改善箇所説明図

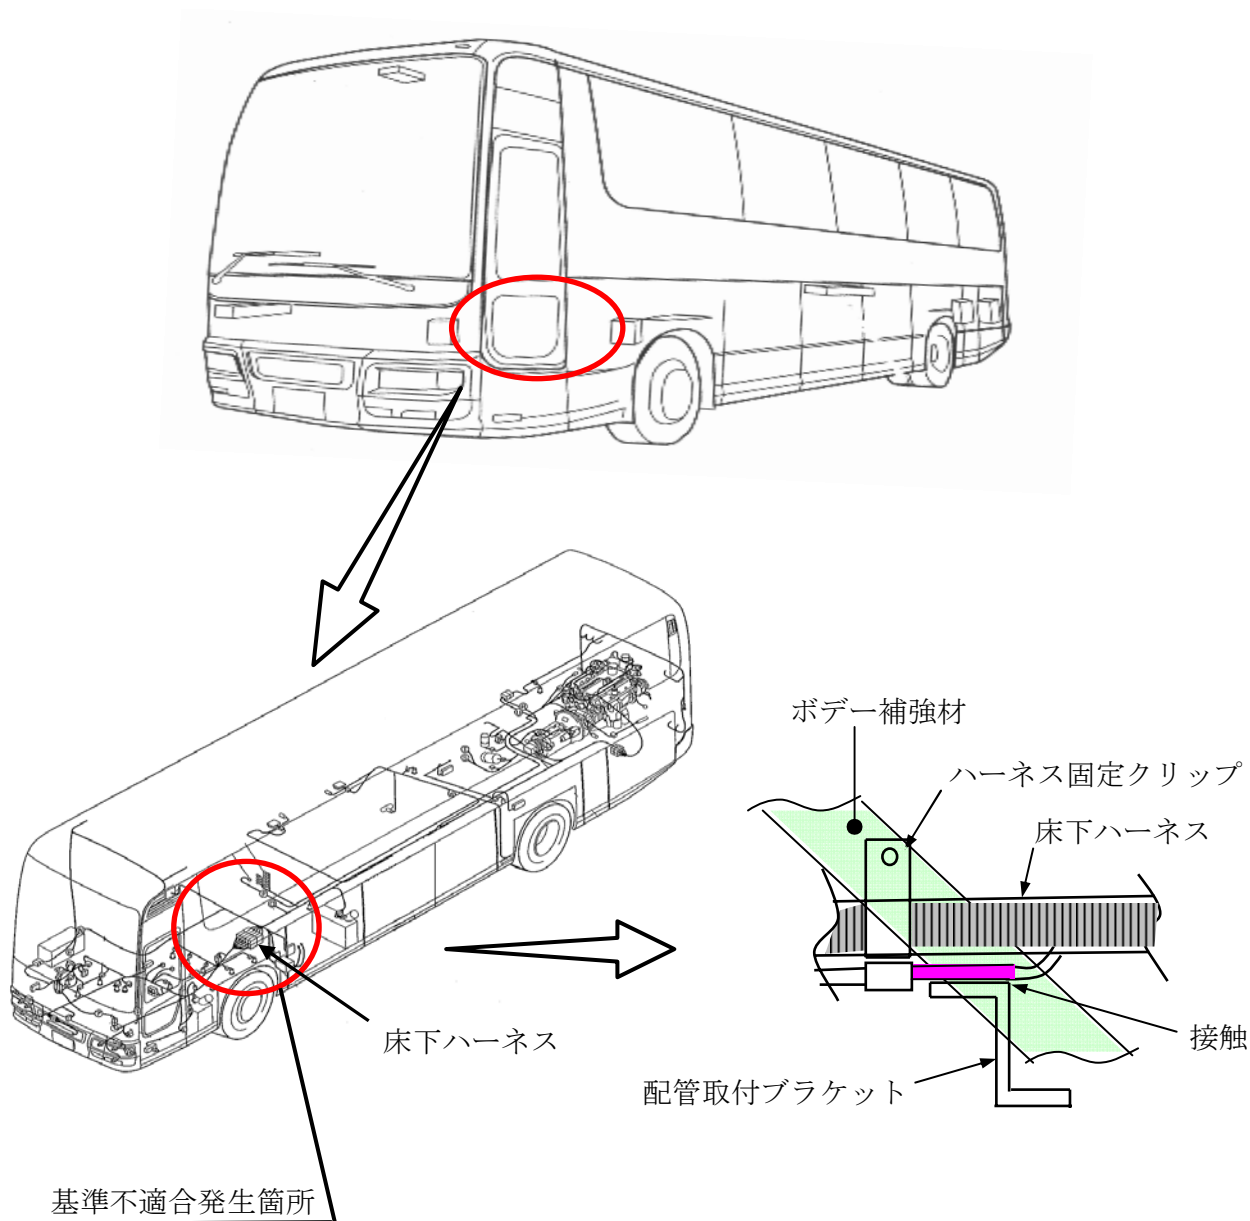
大型観光及び高速路線バスにおいて、床下ハーネスの固定クリップ取付位置が不適切なため、ハーネスが配管取付ブラケットと接触しているものがある。そのため、そのままの状態で使用を続けると、車両振動等により被覆が損傷し、最悪の場合、エンジンストール及び灯火器等が不灯に至るおそれがある。

全車両、当該ハーネスとブラケットの隙間を確認し、少ないものはハーネス固定クリップを移動する。なお、ハーネスに損傷がある場合はハーネスを修理する。

識別：運転者席左側ドア開口部のシリアルナンバープレート上部に緑色シールを貼付する。
